INFORME DE FISCALIZACIÓN AMBIENTAL

TERMOELÉCTRICA COCHRANE

DFZ-2016-985-II-RCA-IA

Figura 3

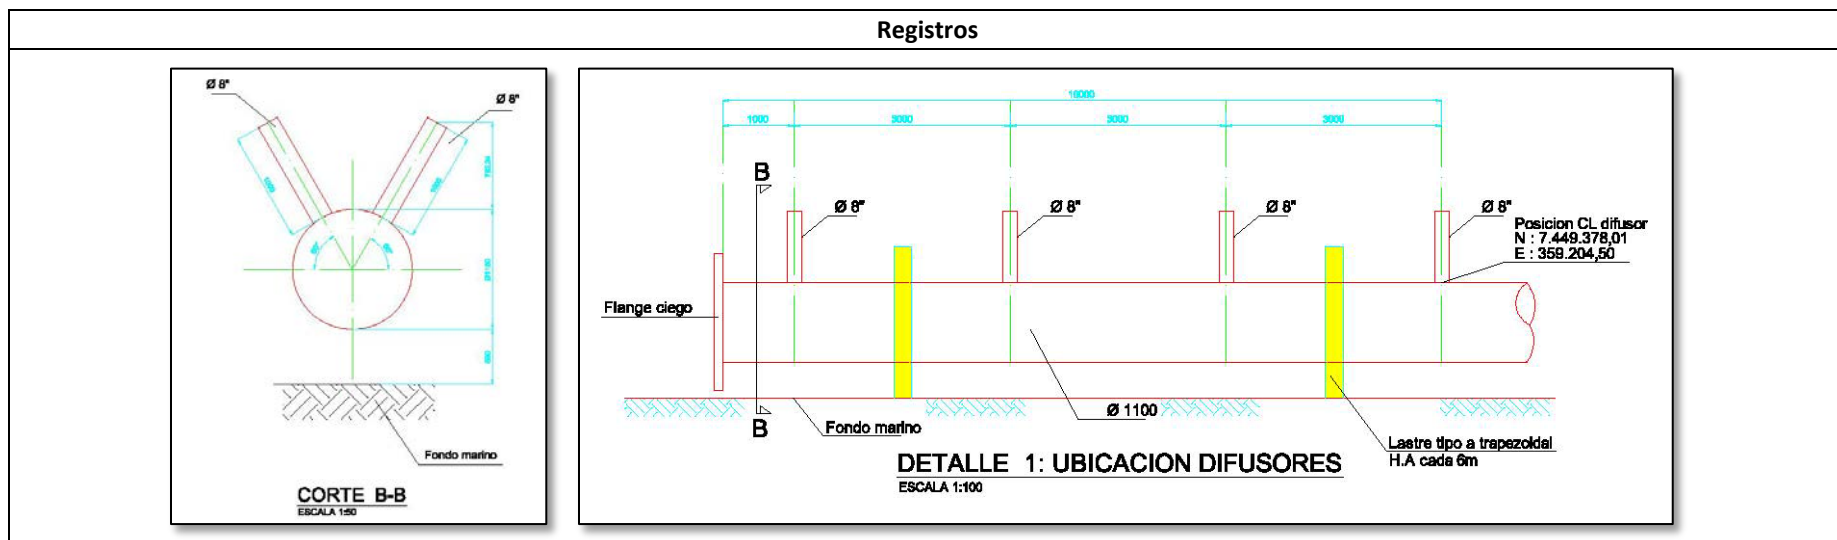
✓ **Observación I.8.** [...], el titular deberá entregar un informe técnico con las características de las obras marítimas tales como un plano y/o esquema de planta y de perfil en que se describan en detalle [...], tipo de difusor, [...] y toda aquella información que explicita lo solicitado. **Respuesta:** En Anexo C se entrega lo solicitado al nivel de ingeniería existente de las obras marítimas del proyecto [ver Figura 3 del presente informe]. [...].

Adicionalmente, el emisario cuenta con diez portas en dirección Sur de la tubería (Fotografía 9 y Fotografía 10), mientras que la modelación de dispersión de la pluma térmica se realizó considerando 8 portas dispuestas de a pares contrapuestas con 60° de elevación respecto de la horizontal, como se muestra en las Figura 3 y Figura 4 del presente informe y de acuerdo a lo descrito en el Anexo A de la Adenda N° 1 de la RCA N° 305/2009.

Figura 4

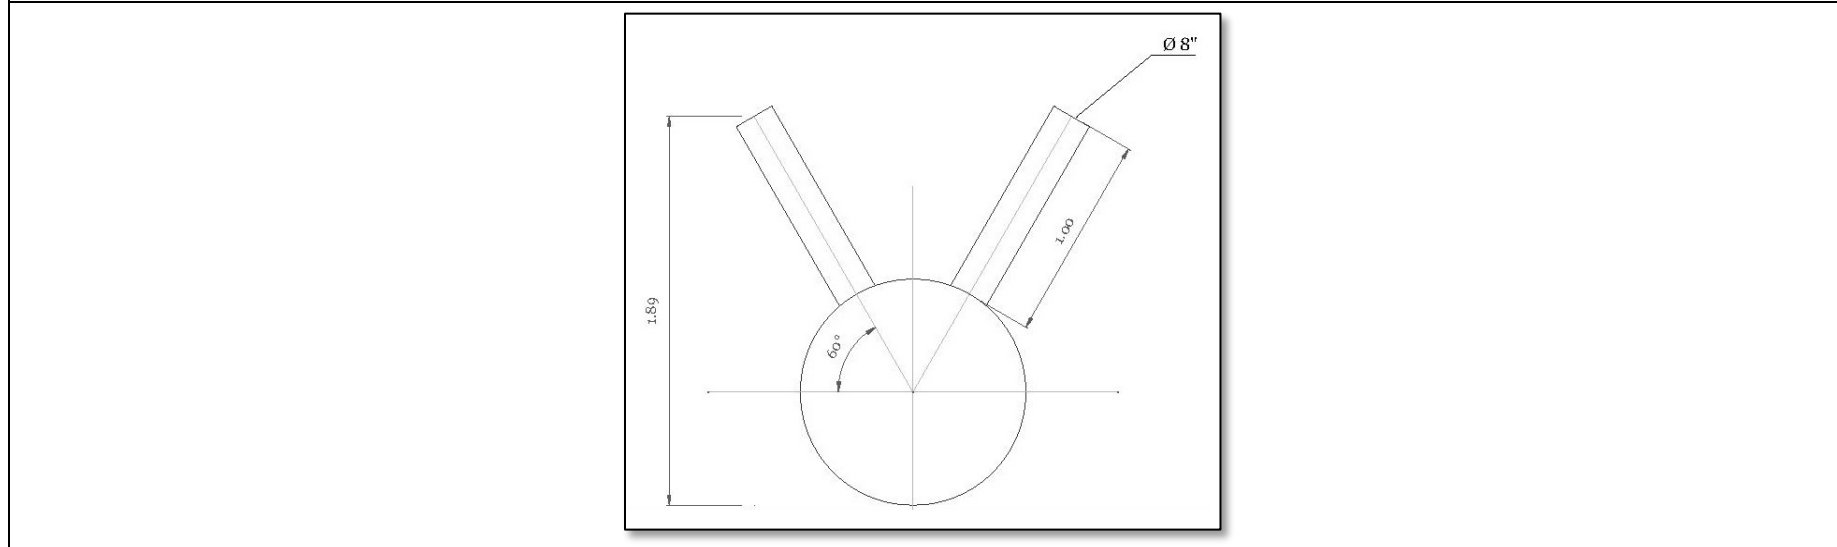
- **Numeral 5.2 Difusores.** Cada difusor está provisto de 8 portas iguales, todas ellas dispuestas de a pares a intervalos de 3.0m. Cada par consta de boquillas contrapuestas respecto del eje longitudinal del emisario, con un ángulo de 60° respecto de la horizontal. De acuerdo con sketch proporcionado [6], se estima que la boca de cada válvula se encuentra a 2 m sobre el fondo marino.

(**) Se cambió el ángulo de elevación de las portas del diseño proporcionado, de 45° a 60°, por estimarlo más apropiado conforme a diseños estándares.

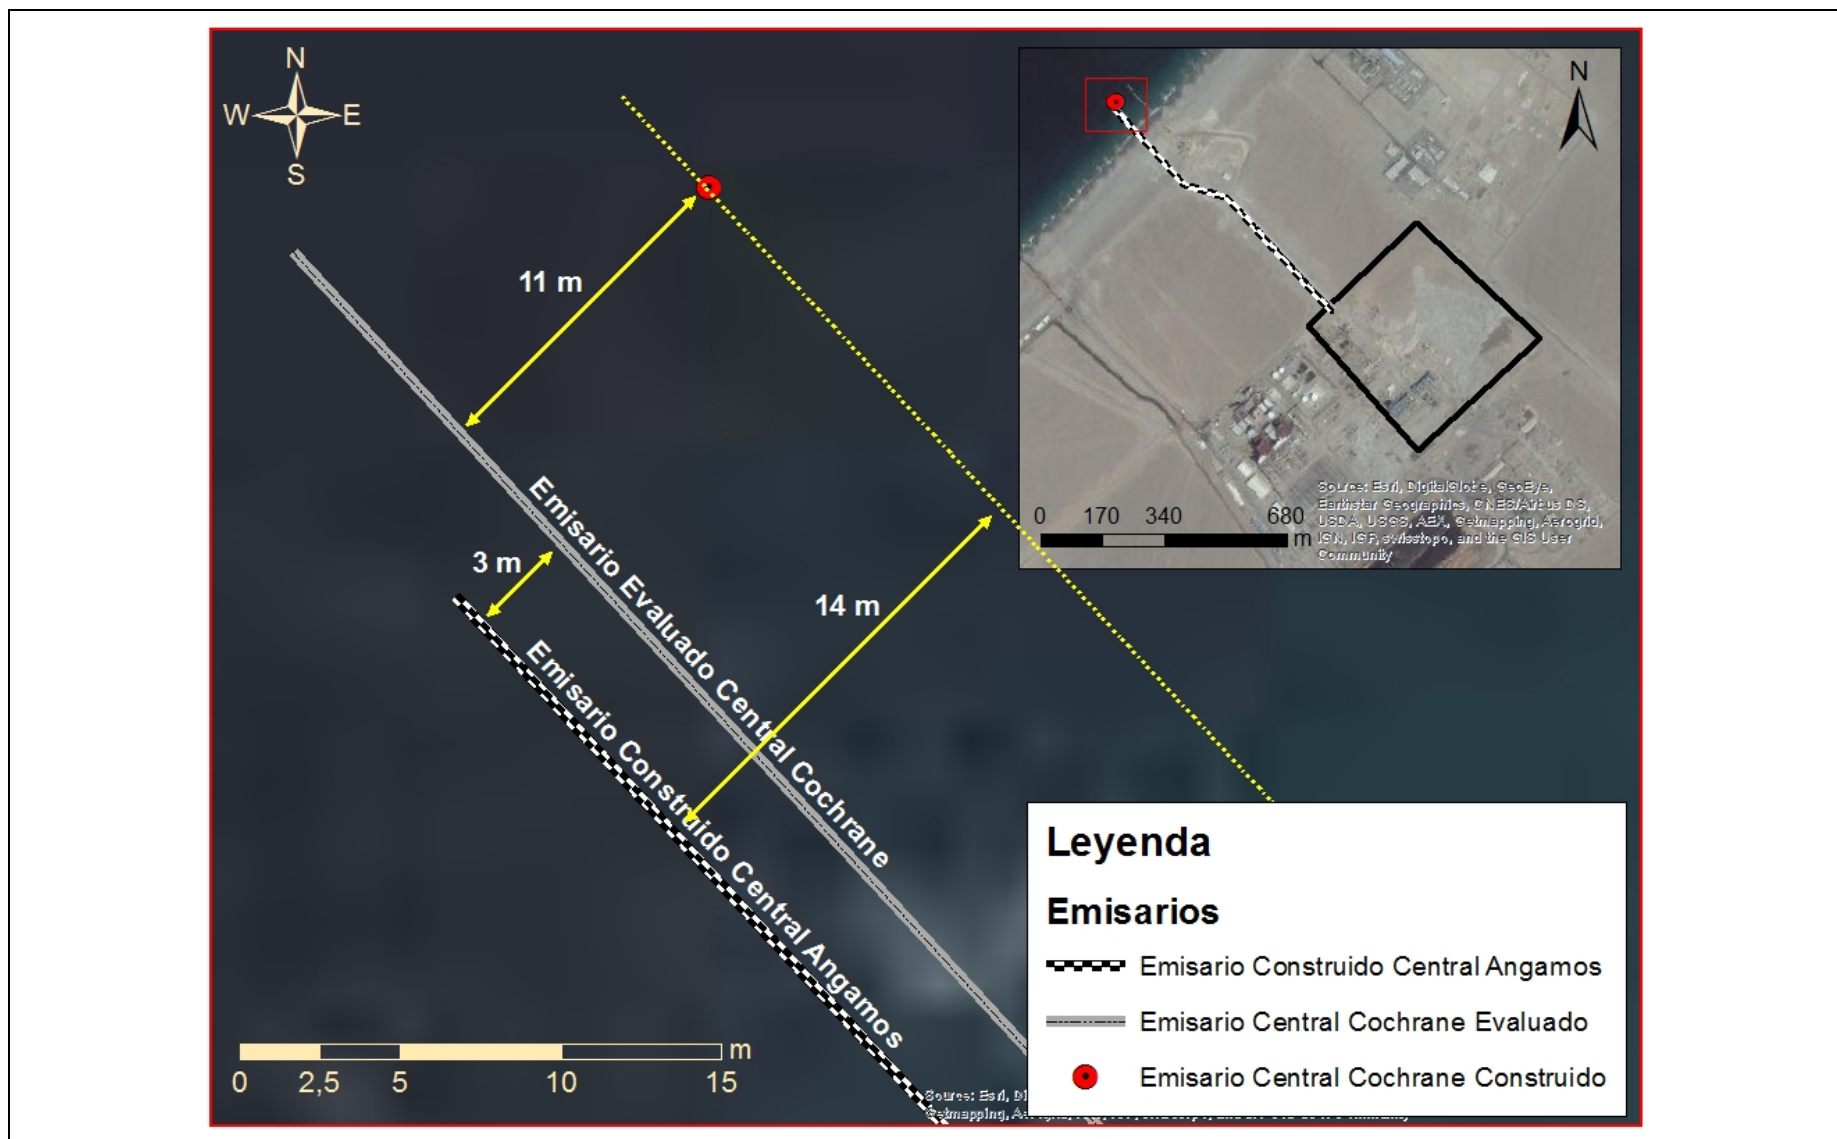
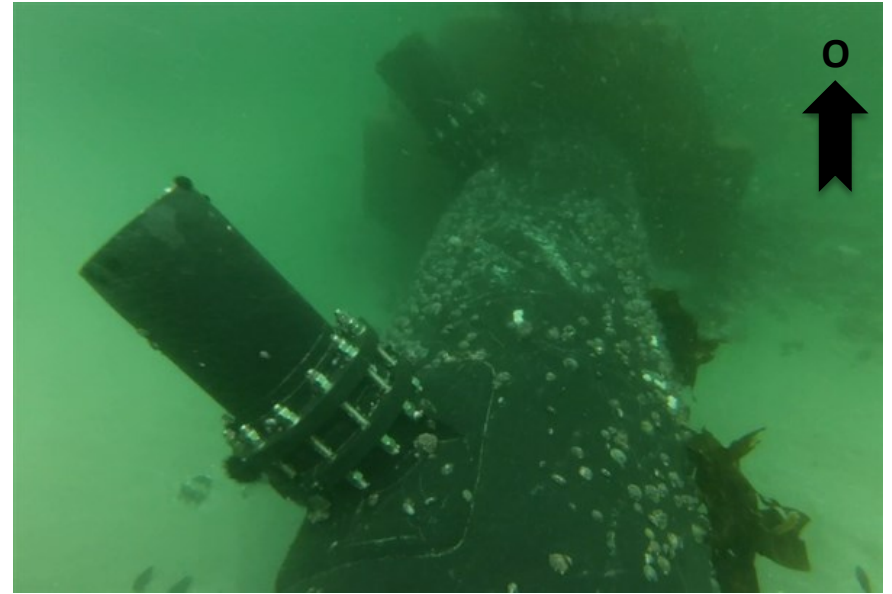
El punto final del emisario se encuentra en las coordenadas UTM Este: 359.211 y Norte 7.449.387 (Datum WGS 84 Huso 19), esto es 11 m al Noreste de la ubicación original, bajo la cual se realizó la modelación de dispersión de la pluma térmica y se definió su radio de influencia. Como se muestra en las Figura 5 del presente informe y de acuerdo a lo descrito en el Anexo A de la Adenda N° 1 de la RCA N° 305/2009.

Finalmente, pese a las modificaciones efectuadas por el titular al sistema de difusión como a la ubicación del emisario, no presentó ninguna actualización de la modelación realizada durante la evaluación ambiental del proyecto (Anexo A de la Adenda N° 1 de la RCA N° 305/2009), que dé cuenta del impacto que esto podría generar tanto por la dispersión como por la modificación del área de influencia, ni realizó una consulta de pertinencia de ingreso al SEIA.

En conclusión, y sin perjuicio del análisis anterior, es posible concluir que el titular realizó una modificación tanto a la configuración como ubicación del emisario submarino destinado a la descarga de los efluentes generados por la Central Térmica Cochrane, respecto de lo evaluado en el EIA “Central Termoeléctrica Cochrane”, sin previa consulta al Servicio de Evaluación Ambiental.

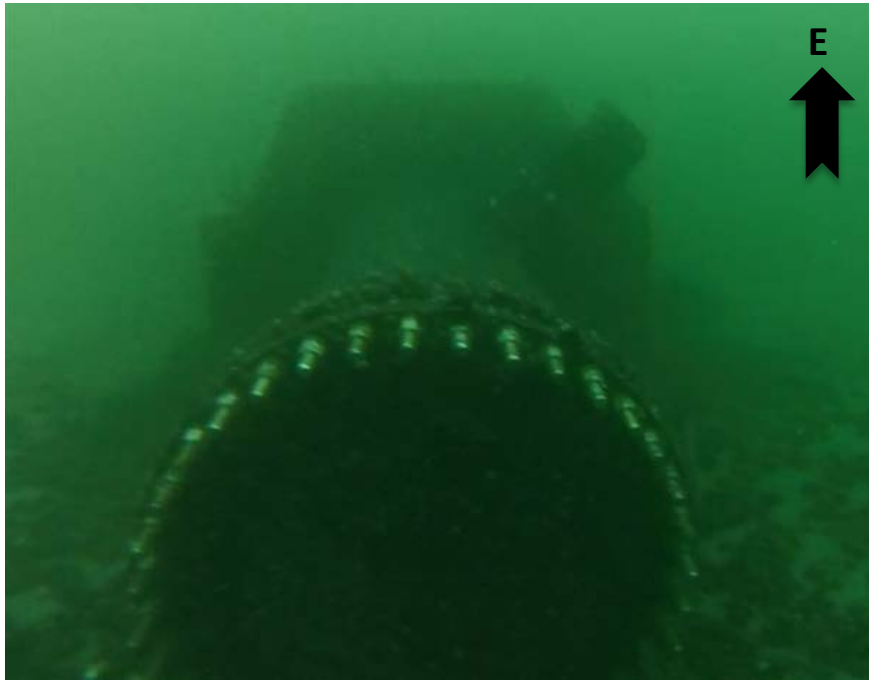
Sólo de la revisión del “Plano Emisario” es posible inferir una modificación tanto en la cantidad como en la distribución de las portas del sistema de difusión del emisario. Mientras que de la lectura del cuerpo del informe no es posible inferir que se haya realizado modificación alguna respecto de lo evaluado.
